泊発電所 3 号炉
技術的能力審査基準及び設置許可基準規則
への適合状況について

技能1.0 / 第四十三条
(審査会合における指摘事項回答)

審査会合での指摘事項に対する回答

指摘事項 230525-01 (1 / 2)

図1 接続口の設置位置の変更

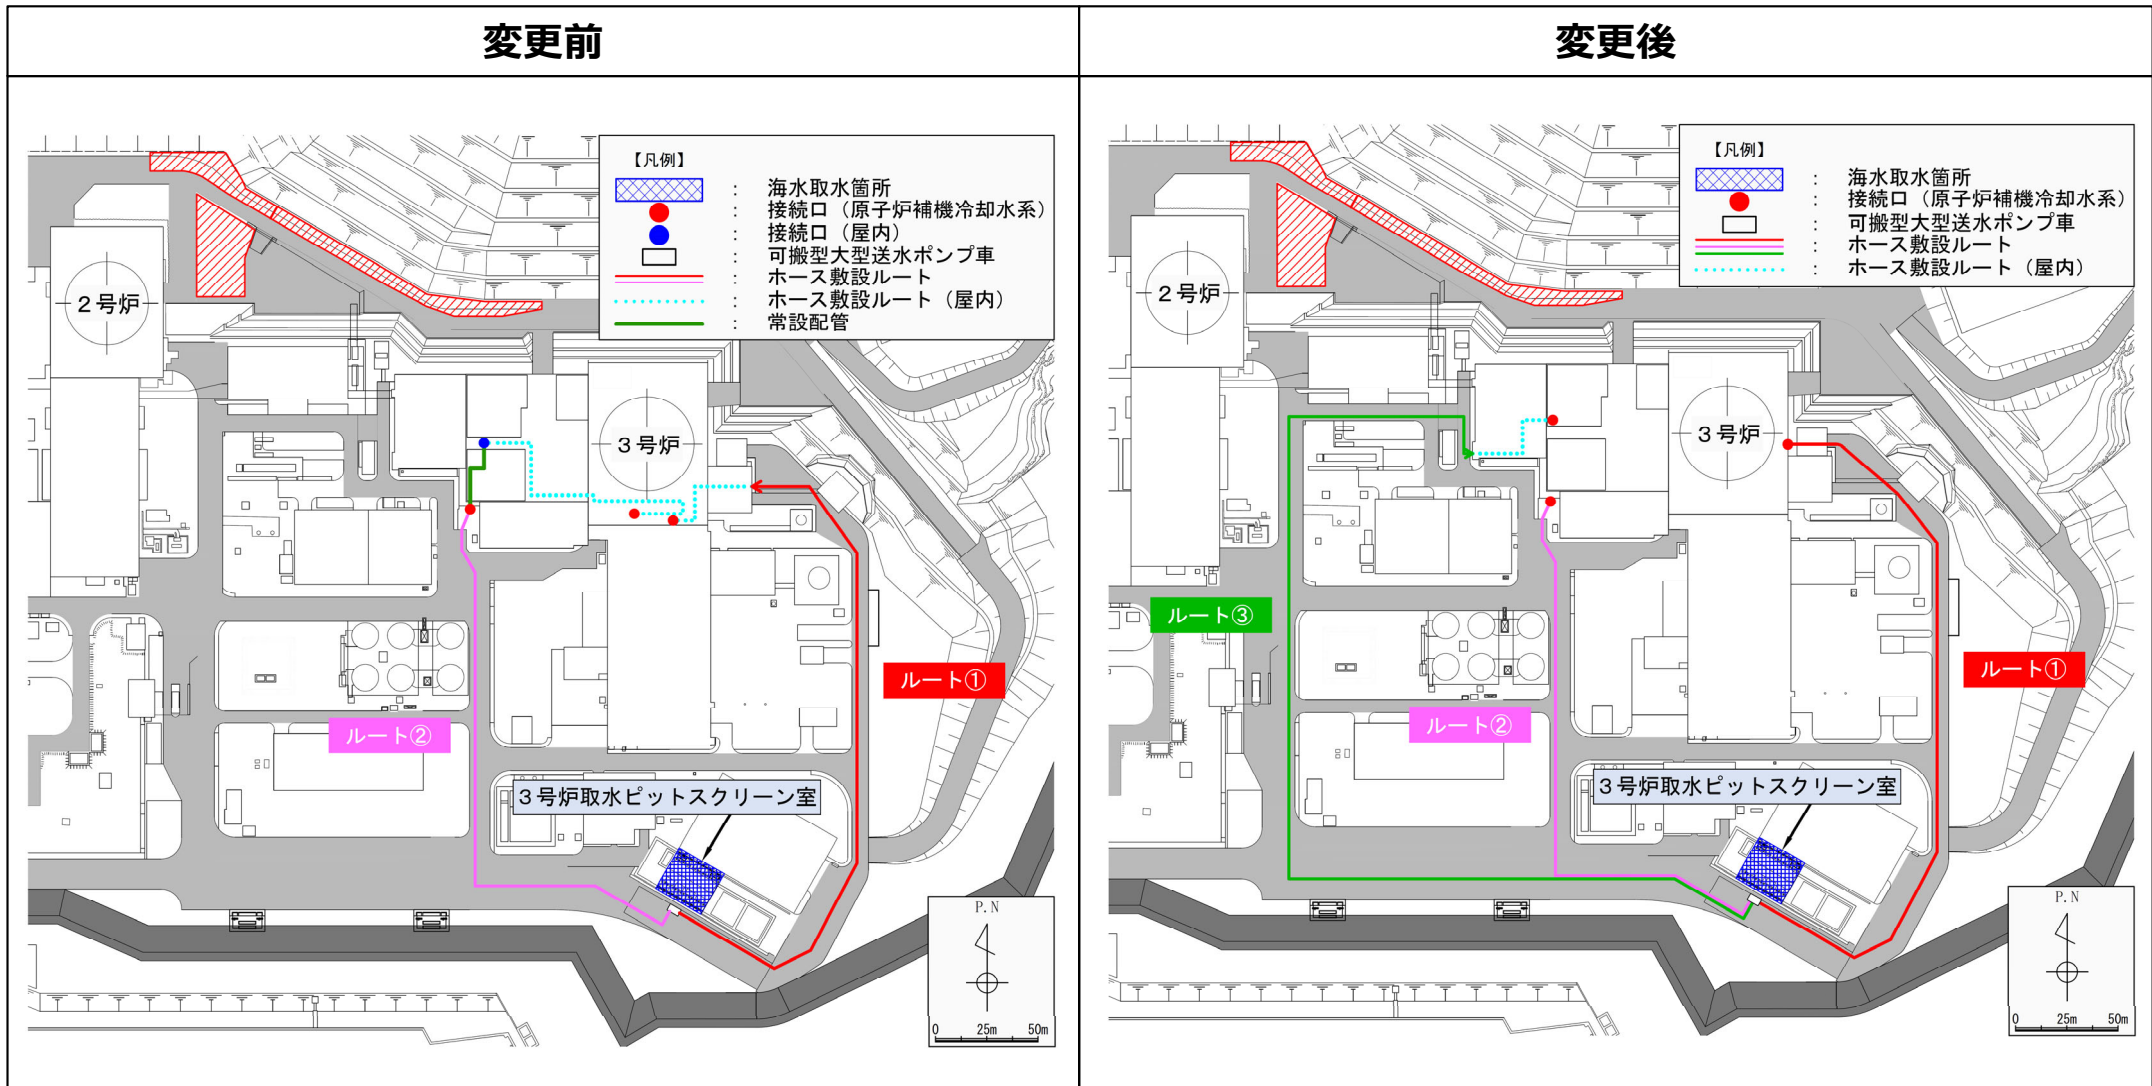
可搬型大型送水ポンプ車の接続口の設置位置及びホースの敷設ルートについて、A母管接続口とB母管接続口が原子炉建屋内の南側に設置されておりホースの敷設ルートも近接していることから、共通要因により同時に機能喪失しないためどのような設計上の配慮がなされているのか具体的に整理して説明すること。

- 可搬型大型送水ポンプ車による原子炉補機冷却水系への通水を行うために設置した常設設備との接続口は、原子炉建屋内の壁によって仕切られたAトレン及びBトレンの別区画に設置することで内部溢水や内部火災等の共通要因によって接続することができなくなることを防止する設計とし、また、ホース敷設ルートは、自然現象や人為事象等の影響を考慮して、離隔した異なる建屋面から外部からの衝撃による損傷の防止が図られた建屋内に可搬型ホースを敷設し、A母管接続口又はB母管接続口に接続できる設計としていた。
- 今回、指摘事項及び先行審査実績を踏まえ、常設設備との接続口及びホース敷設ルートは、互いに十分離隔した配置となるよう、原子炉建屋東面（ルート1）及び原子炉補助建屋南面（ルート2）に設置位置を変更する。（次頁図1参照）
- 故意による大型航空機の衝突に対しては、新たに原子炉補助建屋西側の建屋内に大型航空機衝突時専用の接続口を設置し、出入管理建屋を経由したホース敷設ルートを設定することで（ルート3）、原子炉建屋東面の接続口及びホース敷設ルート（ルート1）と原子炉建屋を挟んで東西の反対面となる位置に接続口及びホース敷設ルートを確保する設計に変更する。（次頁 図1参照）

以上の方針変更により、当該接続口及びホース敷設ルートが共通要因により同時に機能喪失しない設計とする。
